הנדון: חוות דעת וממצאי ביקורת ליקויי בנייה

בדיקת רכוש משותף – כניסה ב'

(שיפוץ ותוספות בנייה במסגרת התכנית תמ"א 38)

2.2 ליקויים במעברי מערכות:

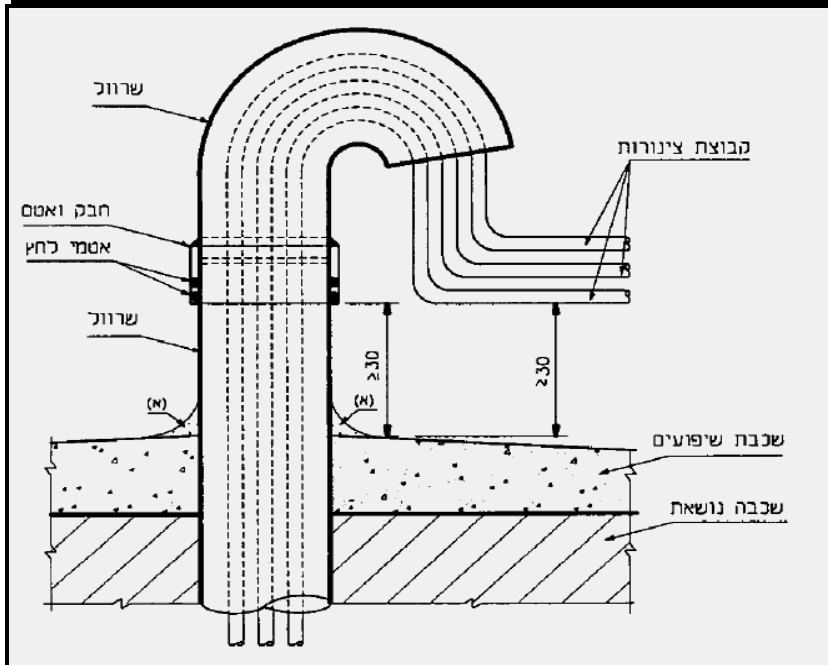
2.2.1 המעברים של מערכות החשמל ובעיקר של כבלי הארקה למערכת סולרית נעשו בצורה לא תקינה, באמצעות חומר שלא מתאים ובנוסף הם "פתוחים לשמים", יקלטו בחורף כמויות מים גדולות ויעבירו אותם אל תוך הבניין. בנוסף ועפ"י הממצאים יש לצפות לחדירת מים ישירה לארונות החשמל בתוך הבניין דרך השרוולים אשר בדומה למעברים "פתוחים לשמים". בנוסף גם איטום הגג סביב המעברים נעשה בצורה לא תקינה.

1. לבצע מעברים תקינים לכל המערכות.

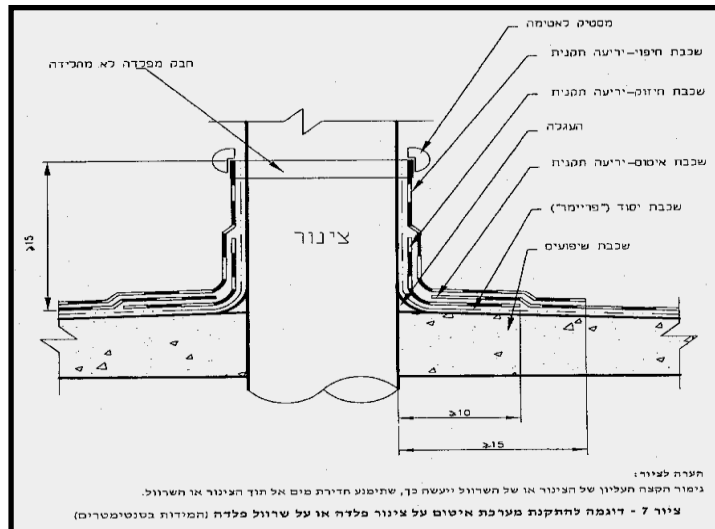
2.2.2 המעברים של הצנרת של מערכת סולרית המרכזית , גם דרך הגג וגם דרך הקירות נעשו בצורה לא תקנית. כאשר המעברים דרך קירות המעקה בוצעו בצורה שלא עולה על הדעת. כולל שימוש בפוליאורטן מוקצף בתור חומר האטימה, כאשר החומר הנ"ל כלל וכלל לא

מתאים לכך. המעברים הלקויים באופן וודאי יגרמו לחדירת רטיבות אל תוך הבניין.

א'. צורת המעברים דרך הגג פוגעת גם בצינורות עצמם, עקב כך שלא מאפשרת התפשטות

תרמית.

ב'. במעברים דרך קירות המעקה בצדם הקירות החיצוניים בוצע והורכב כיסוי פח. במספר

מקרים בוצעה הרכבת כיסוי זה לקויה אשר במשך הזמן תגרום לקריסתם.

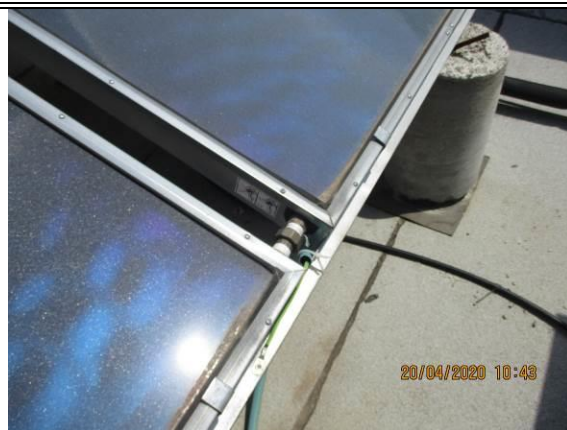
2.4.1 התושבות לקולטים בוצעו בצורה לא תקינה לחלוטין וע"י חומר אשר חלקי לא מתאים.

התקן הרלוונטי מציג דוגמא טיפוסית לתושבת, כולל צורת הייצור ופרטי פרמטרים החשובים להבטחת יציבות המערכת. הקבלן המבצע אינו חייב לבצע בדיוק לפי הדוגמא זאת, אך אכן חייב לעמוד בדברים הבסיסיים ועקרוניים. בפועל התושבות לקולטים ברוב הפרמטרים לא מתאימות לדוגמא של התקן, לא בצורה ולא בחומרים. כל שלד התושבת בוצע ע"י זווית בעלת מידה של 30 מ"מ, כאשר התקן קובע מידה גדולה יותר לעמודים וש"ע. כתוצאה מכך נמצאו קולטים בודדים לא יציבים, שוקעים ומתרוממים, כנ"ל קבוצות הקולטים, כנ"ל גם התושבות.

2.4.2 נמצאו תמיכות / יסודות בטון לתושבות הלקויות לחלוטין, ראה תמונות.

2.4.3 לא בכל מקום בוצע טיפול חובה בתפרי הריתוך. כמו כן ישנם מקומות רבים בהם הריתוך בוצע בצורה לא מקצועית.

1. איני חושב לנכון לתקן ולחזק את התושבות. יש לפרק את הקולטים, להחליף את התושבות הלקויות חדשות ותקינות, ולהרכיב את הקולטים מחדש.
2. לבצע רוב התיקונים לפי רשימת הליקויים המפורטת.
